Progetto: Progetto eolico denominato "Monte Cerchio" della potenza complessiva di 43,4 MW e relative opere connesse, sito nei Comuni di CAIRO MONTENOTTE e CENGIO in provincia di Savona e SALICETO in provincia di Cuneo

Procedura: Valutazione Impatto Ambientale (PNIEC-PNRR)

Codice Procedura: 10686

Osservazioni - a valere anche quale parere- rese dal Comune di CENGIO

Figura 9: In magenta, azione ombreggiante generata da AG7 nel mese di giugno che coinvolge il recettore 29 tra le ore 18:00 e le 20:00.

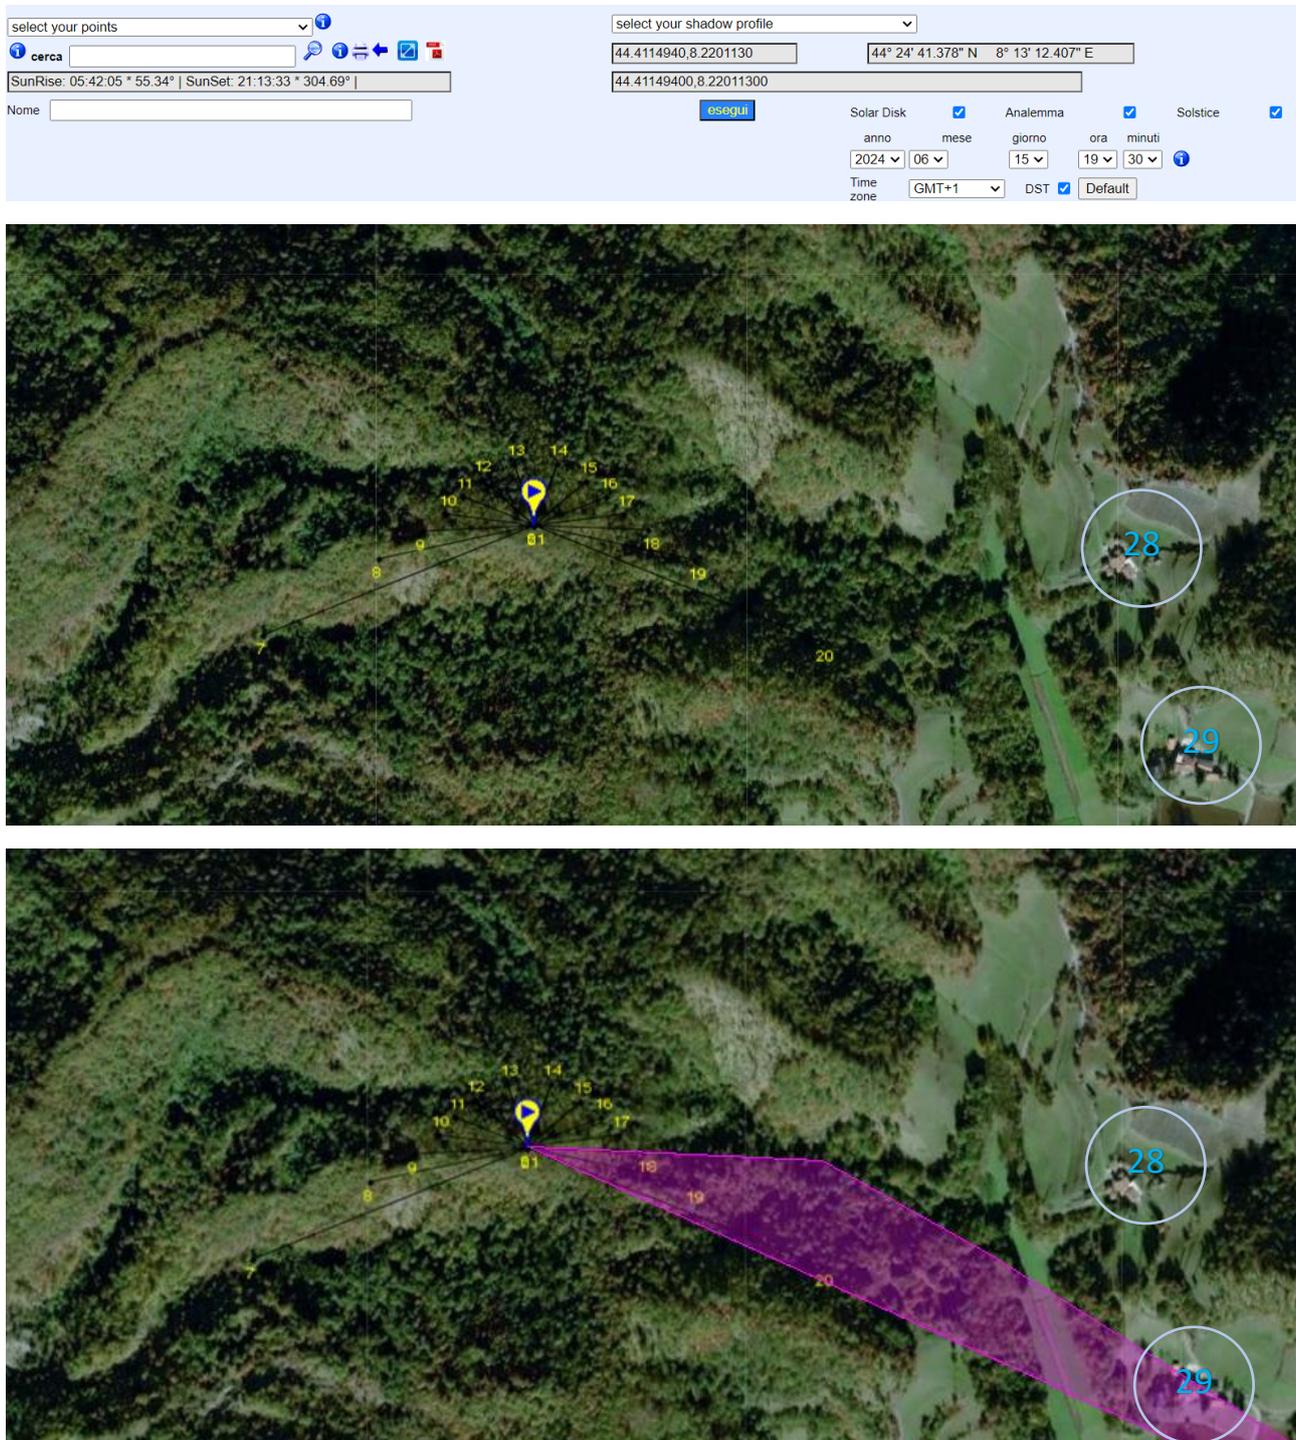
Come si evince alla seguente trattazione, l'ombra dell'AG7 tra le ore 18:00 e le ore 20:00 raggiunge il **recettore 29**, interessando l'abitazione e terreni limitrofi.

Figura 13: Curve di livello per Aerogeneratore 7. Differenza di altezza rispetto ai prati sottostanti equivalente ad 80 m.

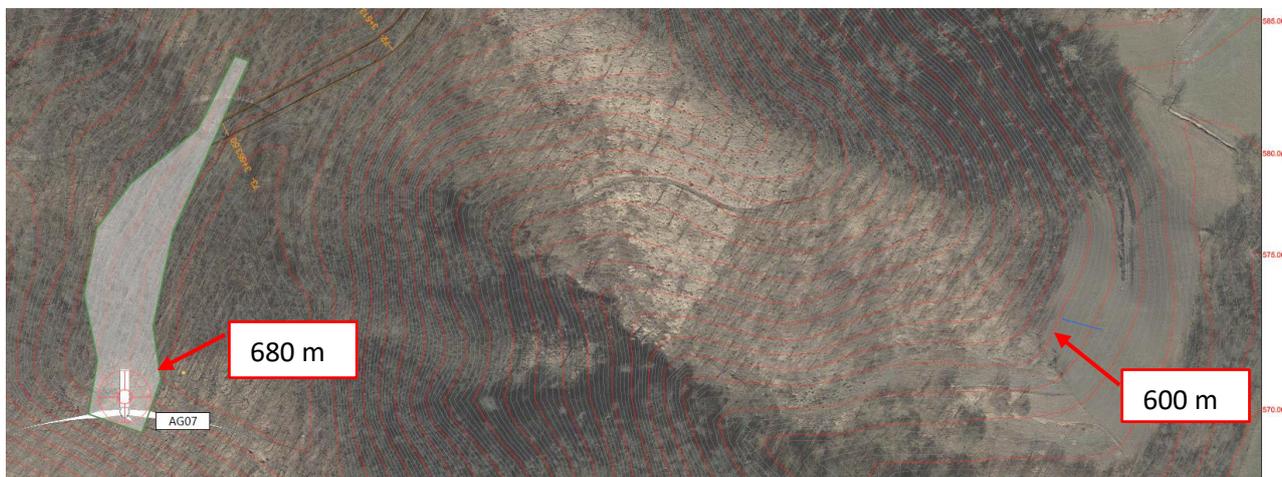
Dalle curve di livello riportate nel documento **22102_EO_DE_CI_D_08_0024_B_Planimetria_curveLivello_turb_6-7_sdp-signed** si evince facilmente mediante differenza tra le curve di livello che l'altezza della collina rispetto ai prati sottostanti l'aerogeneratore AG7 è di **80 m**.

Figura 14: Comparazione della misura rilevata tra le curve di livello, ovvero 80 m e la rappresentazione grafica proposta di Windtek. Le pale al rotore in realtà misurano 125 m e non 80 come sembrerebbe nella rappresentazione grafica.

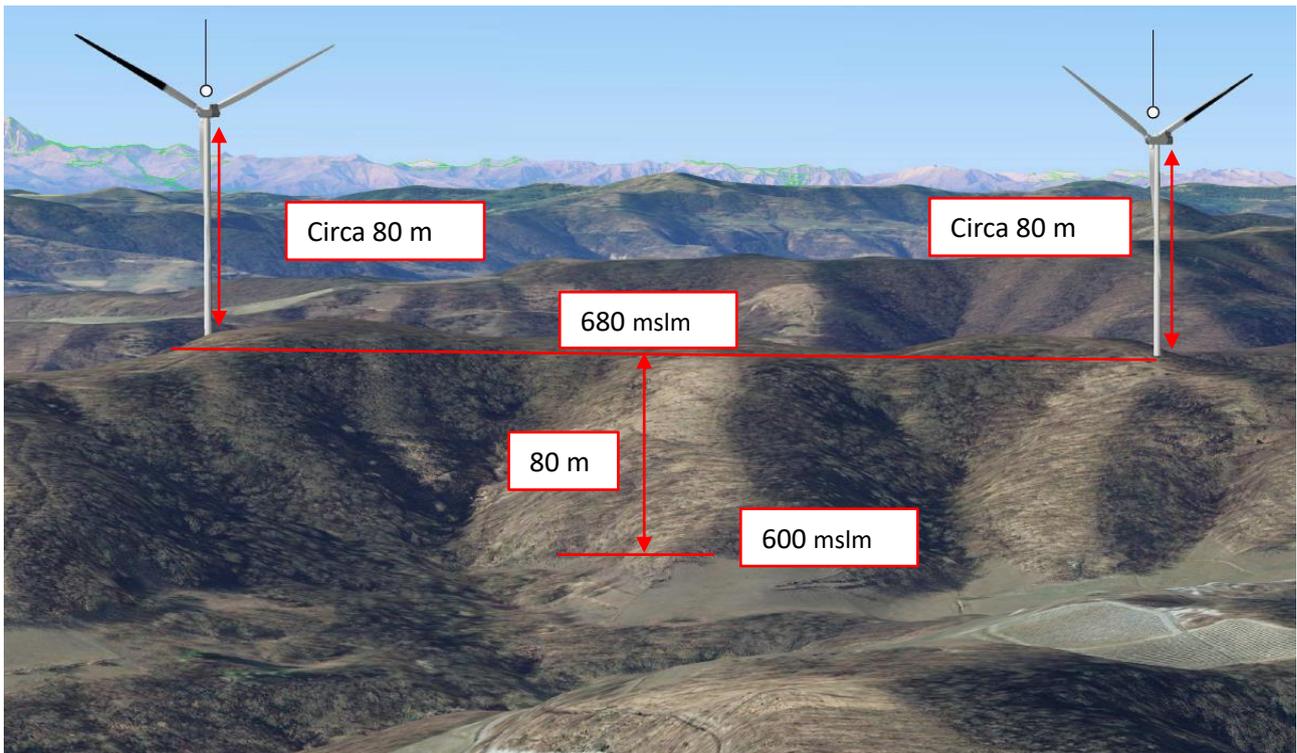
Riportando la misura rilevata nel documento **22102_EO_DE_GN_D_03_0012_A_Analisi di impatto visivo-signed** si evince che l'altezza dell'aerogeneratore non è assolutamente proporzionale alla misura rilevata dalle curve di livello e quindi **l'elaborato prodotto da Windtek non può considerarsi rappresentativo**.

Come si può notare, gli aerogeneratori sono stati rappresentati con una altezza che corrisponderebbe ad 80 m all'asse della girante, **quando invece l'altezza reale al rotore della pala è di 125 m**, come si evince dalla scheda tecnica della macchina Vestas V162.

Figura 17: Misura della distanza dell' AG7 dal punto 3 di scatto.

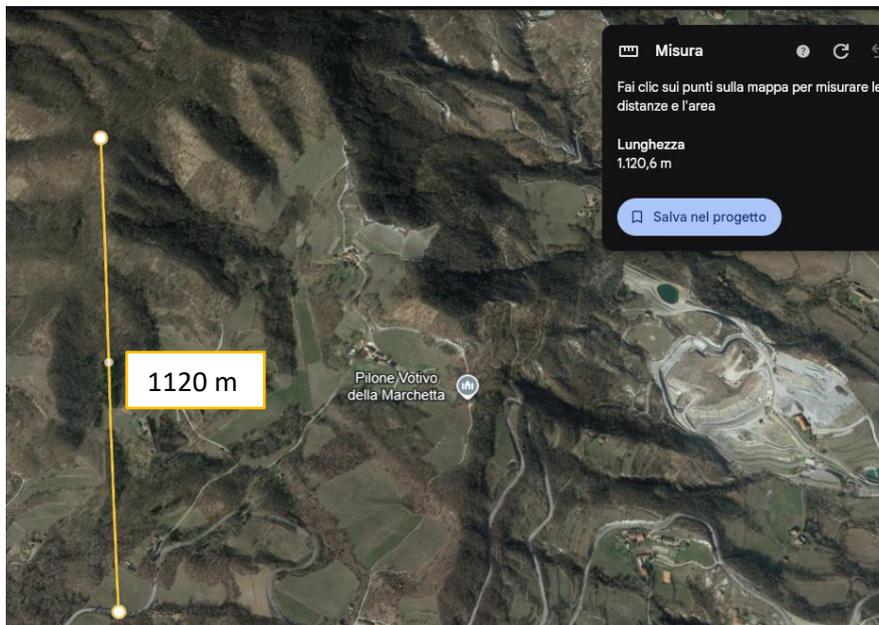
La distanza di questo oggetto dal punto di scatto è di 1120 m, mentre la differenza di altezza della collina mediante l'ausilio ancora una volta delle curve di livello può essere stimata in 100 m.

Figura 27: Frapposizione del Parco Eolico Monte Cerchio con i due Radar gestiti da Arpa Piemonte.

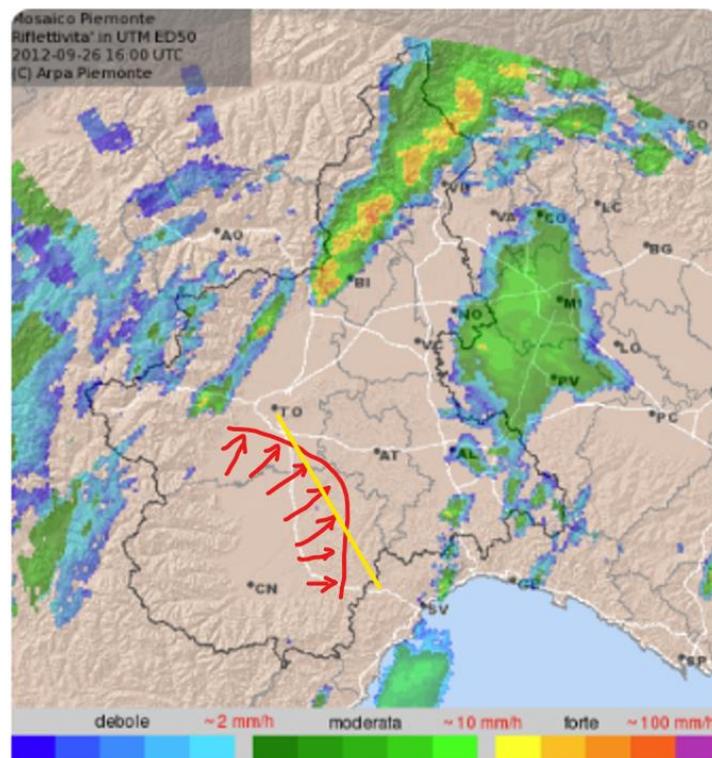
Il parco Eolico Monte Cerchio, come illustrato nella seguente immagine, si **frappone tra i due Radar gestiti da Arpa Piemonte**, in quello che è un noto corridoio delle perturbazioni provenienti dal nord-ovest della penisola. Questo per sottolineare che il disturbo generato ai Radar dall'installazione del parco eolico porterà a falsi eco e quindi a disturbare l'analisi dei dati per la correttezza delle previsioni meteorologiche.
